大型トラックの側方反射器のリコールについて

リコール届出番号3308

平成26年2月19日、UDトラックス株式会社は下記のリコールを国土交通大臣に届け出しました。

改善箇所説明図

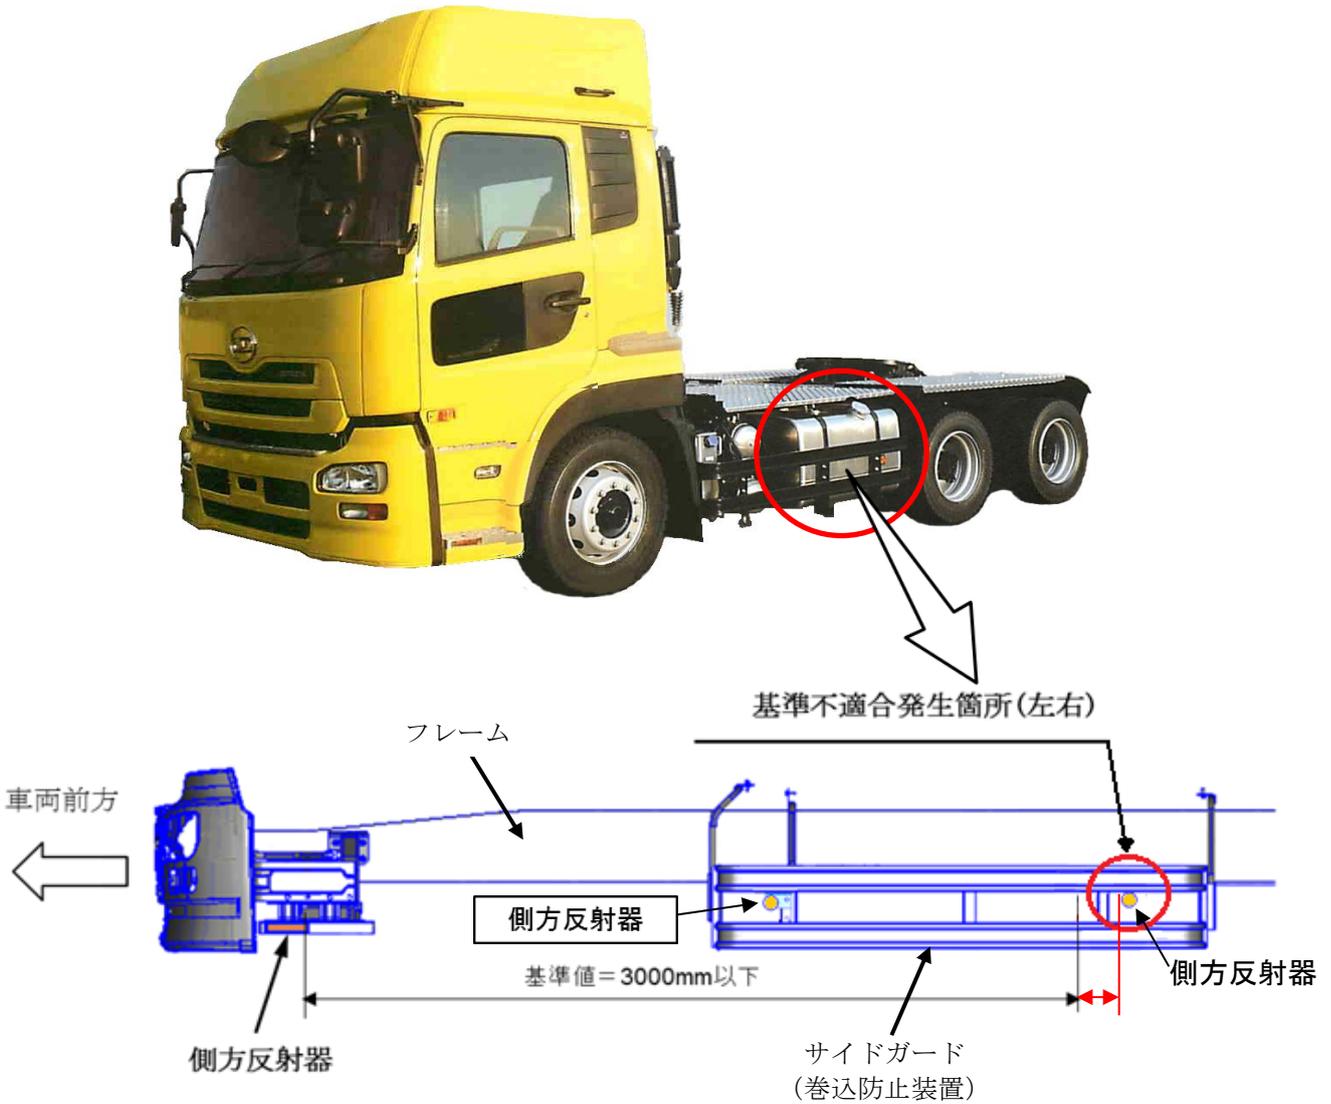
トラクタ（全長6m超え）に備える左右の側方反射器の取付け位置が不適切なため、保安基準第35条の2（側方灯及び側方反射器）の規定寸法に適合しない。

全車両、側方反射器を追加し保安基準に適合させる。

識別：作業完了車には、車名型式名板の車台番号横に白色シール貼付またはペイントを塗布する。
